Oggetto: [ID:7855] Procedura di Valutazione di Impatto Ambientale ai sensi dell'art.23 del D.Lgs. 152/2006 relativa alla realizzazione di un Progetto per la costruzione e l'esercizio di un impianto agrifotovoltaico, delle opere connesse e delle infrastrutture indispensabili, denominato "Loschiavo". Proponente: Ambra Solare 13 S.r.l. - Risposta alla V/S nota R.U. 0004226 del 23.06.2022

CHIARIMENTI

Figura 1 – Sezione tipo impianto con indicazione dei dati geometrici

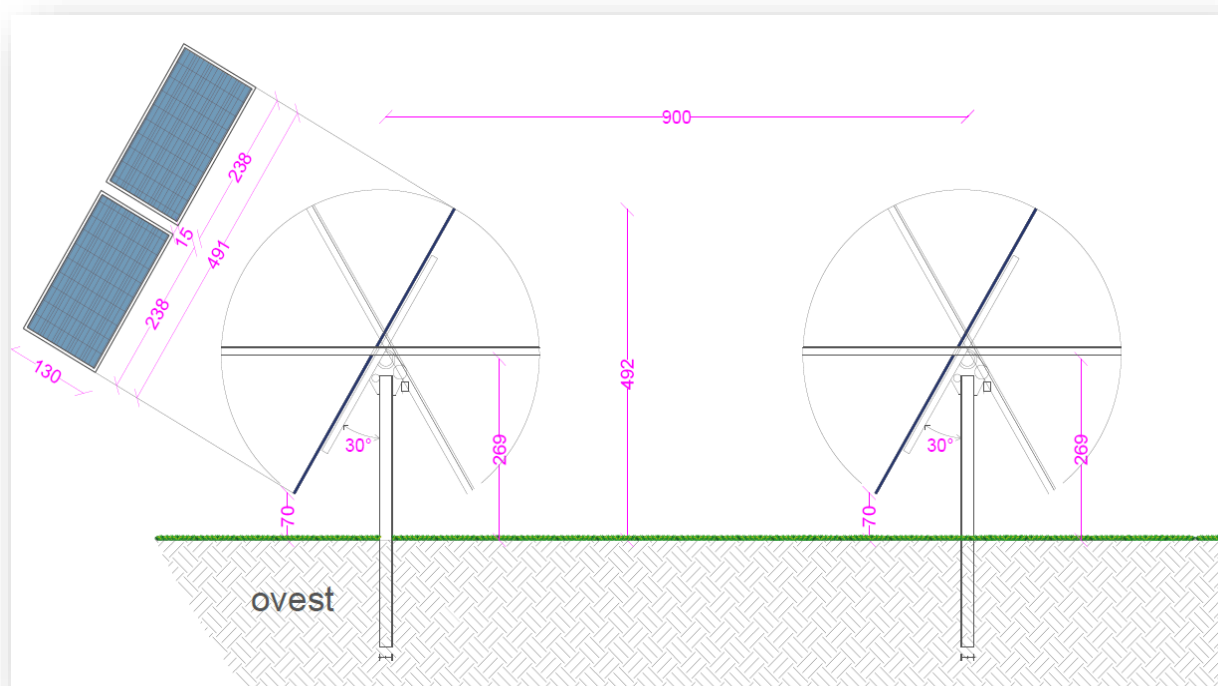
1.1.1. Si chiede fornire maggiori dettagli in merito al progetto nella componente fotovoltaica con particolare riguardo alla posizione dei moduli, l'altezza dei pannelli da terra e specificando con precisione, al di là di ogni possibile ambiguità, le modalità di infissione (SIA par. 3.2.2) e/o di ancoraggio con zavorre (SIA par. 3.4.4) delle strutture portanti i moduli e relativi dettagli.

Il progetto prevede le seguenti caratteristiche geometriche degli inseguitori:

- Altezza fuori terra della trave orizzontale in cui è disposto il giunto di rotazione: **269 cm**
- Altezza massima fuori terra: **492 cm**
- Altezza minima fuori terra: **70 cm**
- Interdistanza tra le strutture: **900 cm**

In merito alla modalità di posa di tutte le strutture di sostegno dei moduli **si ribadisce** che è previsto l'impiego di montanti infissi nel terreno per una profondità dimensionata in riferimento alle sollecitazioni indotte dalla sovrastruttura. I carichi dimensionanti sono quelli derivanti dalla combinazione delle azioni del vento incidente sulla struttura che provocano a livello fondale degli sforzi assiali sul montante. Il predimensionamento della profondità di infissione è soddisfatto se l'azione assiale esercitata dal vento è equilibrata dalle azioni tangenziali dovute al contatto con il terreno. In fase di progettazione esecutiva sarà

Figura 2 – sovrapposizione delle aree di progetto con le aree riconosciute ai sensi della Direttiva Habitat (92/43/CEE)

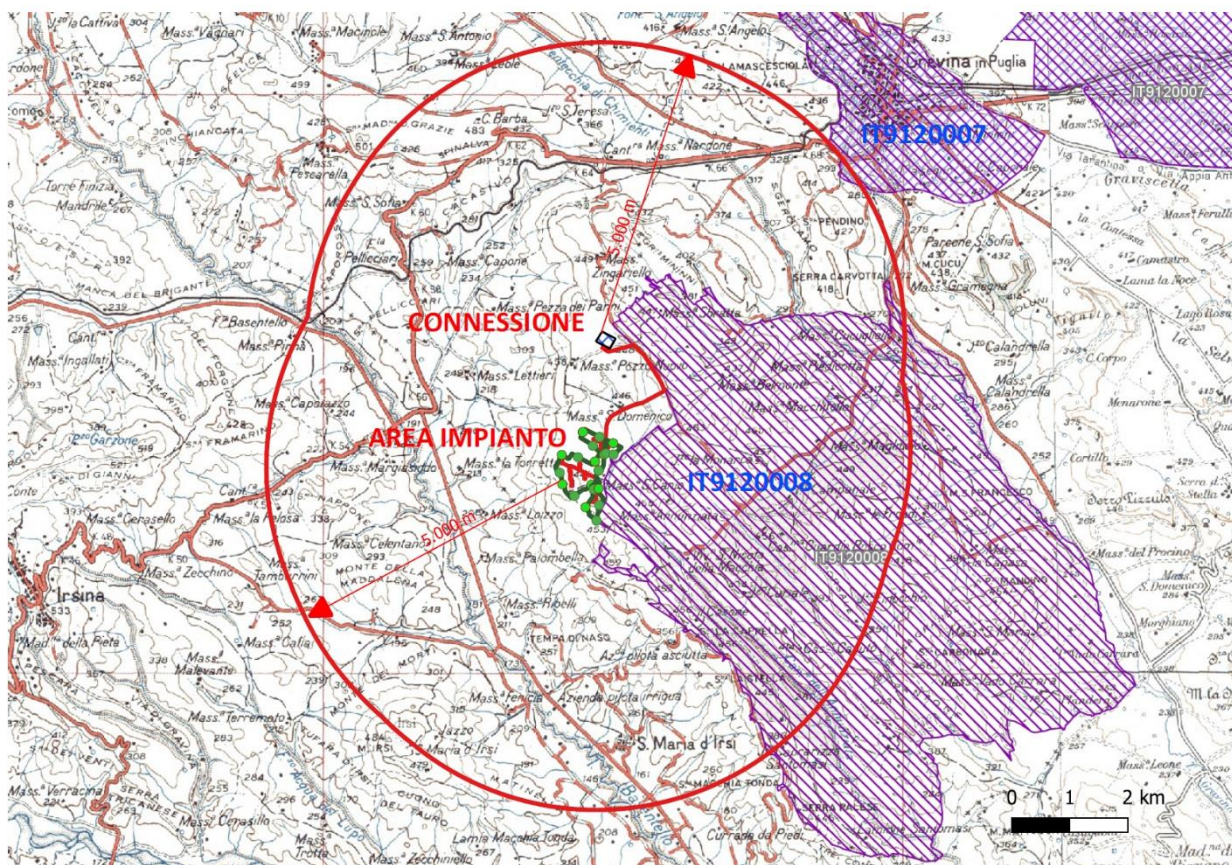
5.2 Posto che le aree del progetto in esame interferiscono direttamente con il sistema delle aree protette ubicate in prossimità di aree riconosciute ai sensi della Direttiva Habitat (92/43/CEE), segnatamente la ZSC Bosco Difesa Grande (IT9120008) per circa la metà della superficie, si chiede di fornire approfondimenti e dettagli relativamente a tutte le aree della rete Natura 2000 che possono insistere in un'area buffer di 5 km dal sito che ospita l'impianto effettuando lo screening VINCA. Qualora venissero rilevati impatti ambientali si chiede di procedere con le fasi successive della VINCA.

L'area oggetto di intervento è posta in prossimità del confine di delimitazione dell'area riconosciuta ai sensi della Direttiva Habitat (92/43/CEE) ed identificata al cod. IT9120008 – Bosco Difesa Grande, anche se nessuna delle opere in progetto interferisce direttamente con detta perimetrazione. Inoltre, le opere di connessione, rappresentate dalla realizzazione di una sottostazione di condivisione con la futura stazione elettrica (Terna s.p.a) non oggetto del presente progetto, è posta ad una distanza di circa 5 km dell'area riconosciuta ai sensi della Direttiva Habitat (92/43/CEE) ed identificata al cod. IT9120007 – Murgia Alta.

Per questi motivi è stato redatto specifico SCREENING VINCA di cui all'Allegato 1 alle "Linee guida Nazionali per la Valutazione di Incidenza (VINCA) - Direttiva 92/43/CEE "Habitat", art. 6, paragrafi 3 e 4, presente tra gli elaborati di progetto al cod. elab. *Screening-VINCA* che ha tenuto conto delle due aree presenti nell'areale costruito dal buffer di 5 km ed ha tenuto conto di:

Figura 3 – estratto dell’elaborato Particolari Costruttivi (cod. elab. Elaborato-Grafico-R-5-b)

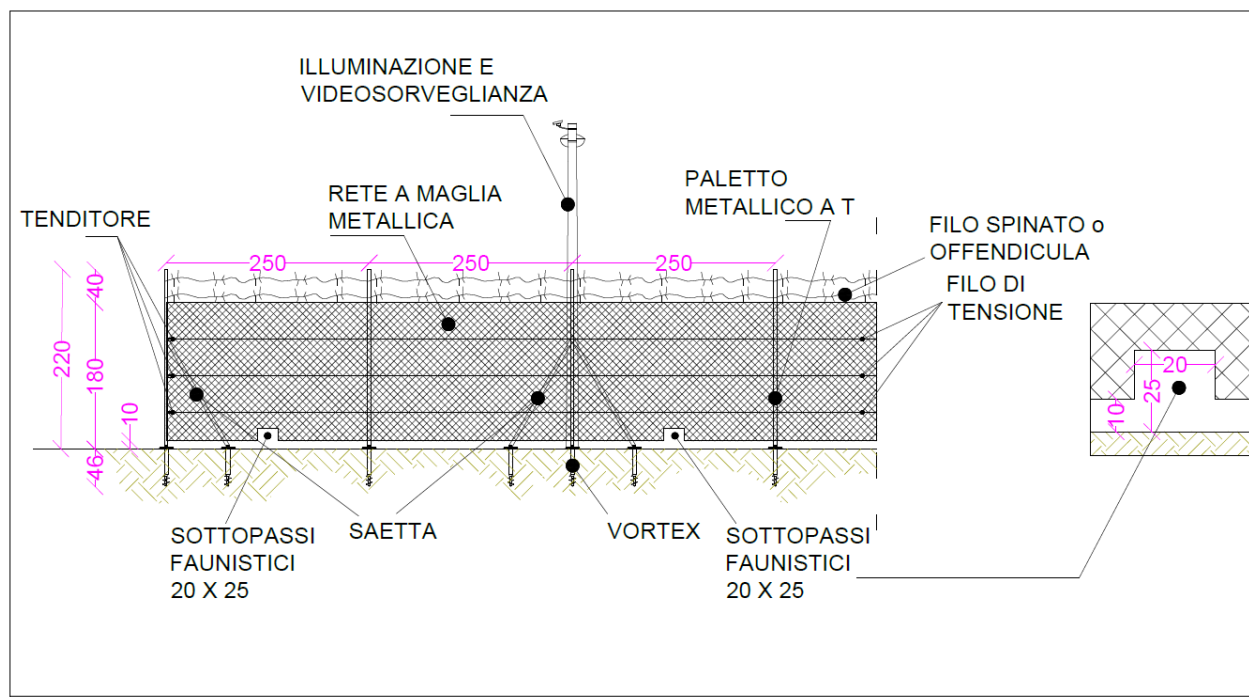
5.3 Si richiede di approfondire le misure di mitigazione previste onde minimizzare gli impatti sull'avifauna (inclusa quella migratoria)

Allo scopo di mitigare anche l'impatto indiretto per disturbo e conseguente allontanamento, si propone di mettere in opera una recinzione perimetrale ad elevata permeabilità faunistica; tale recinzione è utile a permettere il passaggio e la ricolonizzazione da parte di fauna non volatrice, soprattutto Anfibi, Rettili e piccoli Mammiferi, nell'area di progetto. La recinzione prevede un passaggio alla base di 10 cm per tutto il perimetro con intervallati passaggi per la piccola fauna di 20x25 cm a passo 50 mt circa. Infine, anche allo scopo di migliorare l'inserimento paesaggistico e aumentare l'idoneità ambientale per le specie faunistiche, si propone di realizzare, lungo ed esternamente alle recinzioni perimetrali, la piantumazione di essenze arboreoarbustive autoctone.

Figura 4- Parchi fotovoltaici presenti nel buffer di 3 km dal limite esterno del parco agri-voltaico in progetto

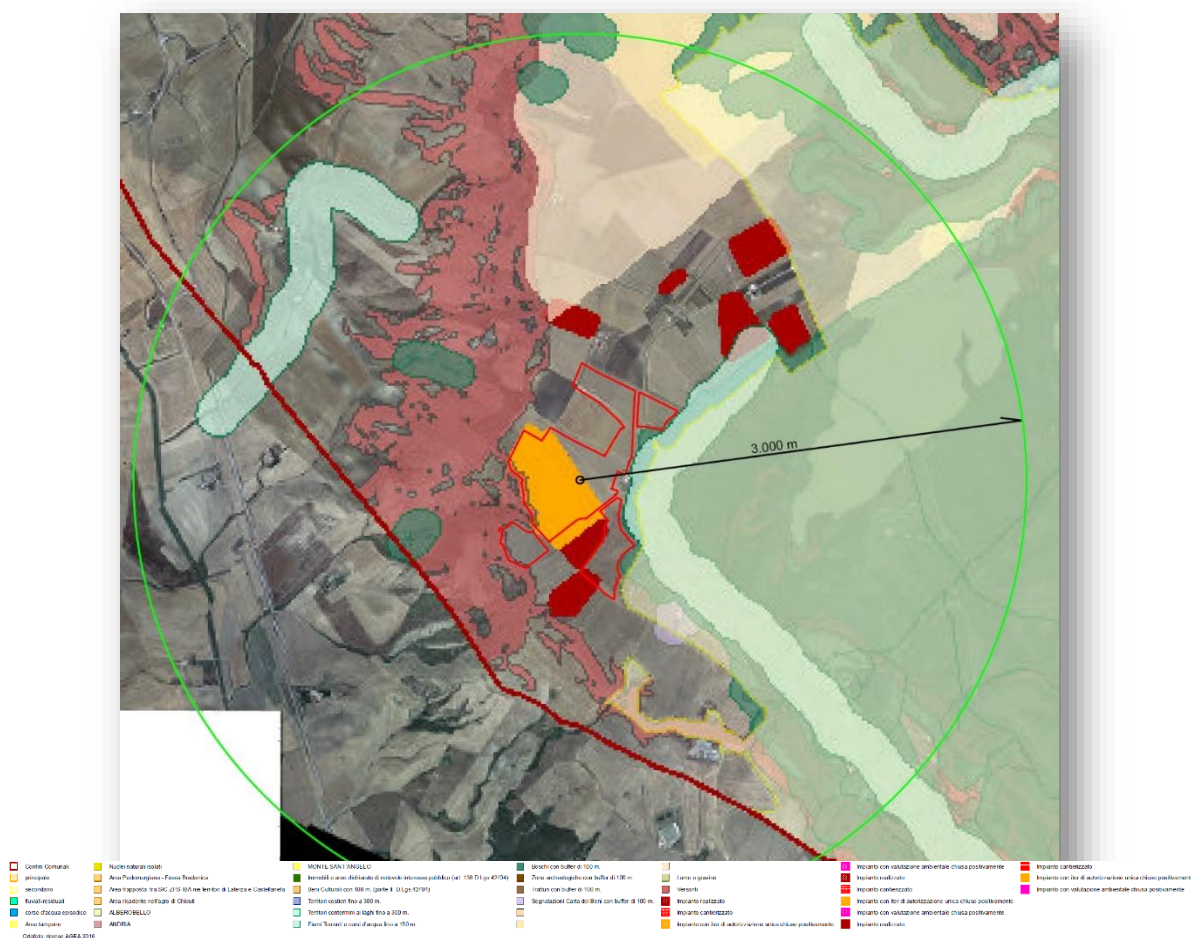
6.1 *Posto che l'analisi predisposta dal Proponente non approfondisce le tematiche sottostanti:*
6.1.1 *Si chiede di fornire le fotosimulazioni prodotte da punti percettivi sensibili con l'inserimento del progetto e di eventuali impianti FER già realizzati e/o autorizzati. Le foto simulazioni dovranno essere realizzate su immagini fotografiche reali e nitide, riprese in condizioni di piena visibilità, privilegiando punti di maggiore visibilità di impianto, corredate da*

In detto areale sono presenti i seguenti impianti precisando che sono stati presi in considerazione: Impianti realizzati, impianti cantierizzati, impianti con iter di autorizzazione unica chiuso positivamente ed impianti con valutazione ambientale chiusa positivamente. Inoltre è stata verificata l'assenza in detto buffer di impianti in corso di autorizzazione con avvio del procedimento antecedente a quello relativo al progetto per come riscontrato dal Portale Ambiente della Regione Puglia:

Nell'area di valutazione (AVA) non è stata riscontrata la presenza di altri impianti FER appartenenti allo stesso dominio dell'impianto in progetto (B). Sono invece censiti n. 6 impianti in sette aree già in esercizio ma ricadenti all'interno del dominio (S). L'unico impianto presente e ricadente all'interno del medesimo dominio (B) è l'impianto denominato **F/255/08** già autorizzato ma non realizzato. Tale impianto, coincidente in parte con il sito in progetto, non viene considerato in quanto la società proponente ha rinunciato all'iniziativa.

Figura 12 – analisi cumulativa

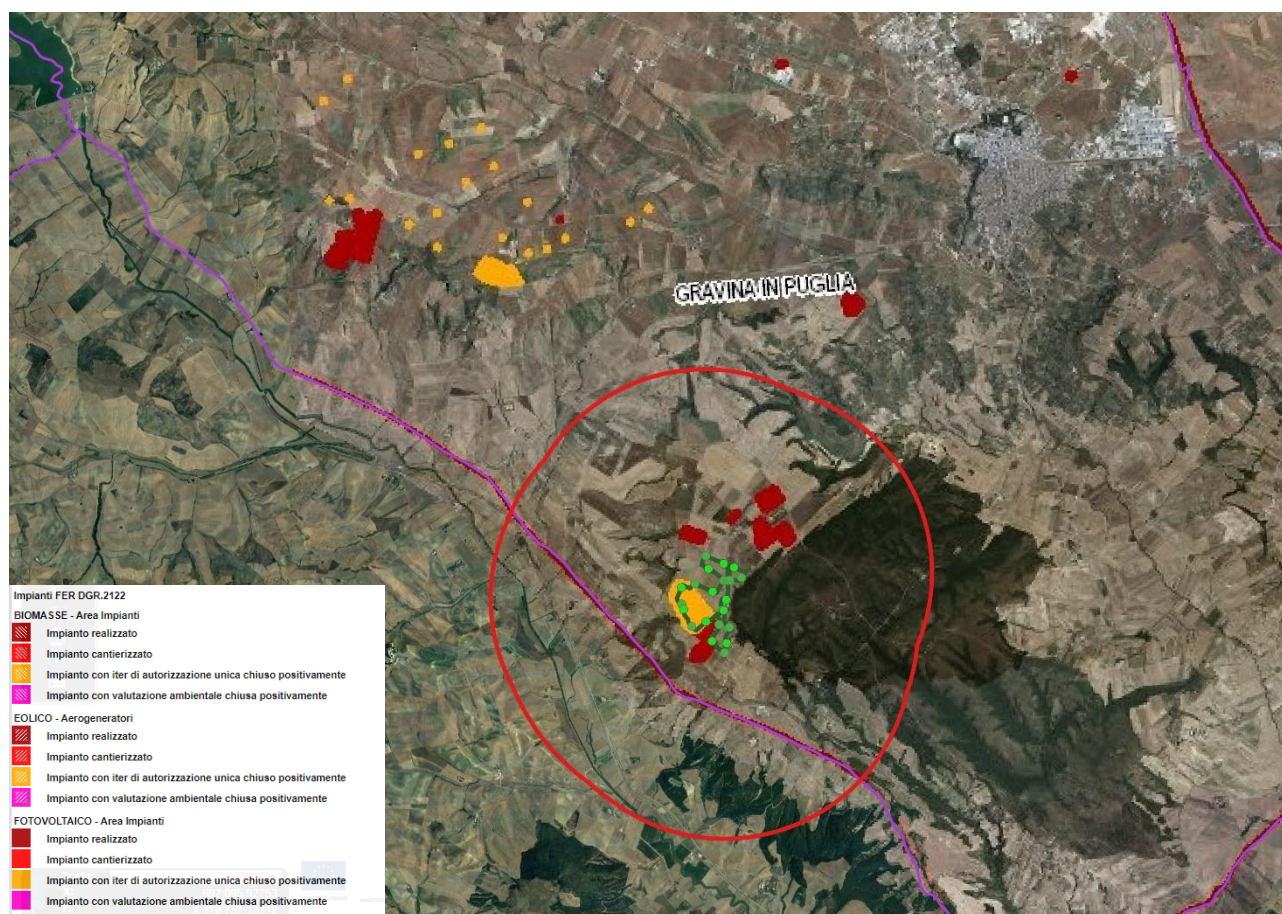
- 8.1 *Si chiede di approfondire lo studio degli impatti cumulativi, tenendo conto di eventuali altri impianti da fonti rinnovabili (eolici o di altra tipologia) esistenti, in fase di cantierizzazione e già autorizzati.*

In riferimento alla richiesta di chiarimento si è proceduto ad estendere l'analisi anche alla presenza di eventuali altre tipologia di impianti FER nell'areale di riferimento non riscontrando nessun altro impianto in esercizio, in costruzione o autorizzato. La figura che segue, rappresenta la sovrapposizione delle aree impianto alla cartografia SIT Puglia contenente gli impianti FER: <http://webapps.sit.puglia.it/freewebapps/ImpiantiFERDGR2122/index.html>.

Come visibile dalla figura nell'areale considerato (territorio pugliese e lucano) non vi sono impianti FER oltre a quelli già analizzati nell'analisi cumulativa già condotta e pertanto non si ritengono necessari ulteriori approfondimenti.
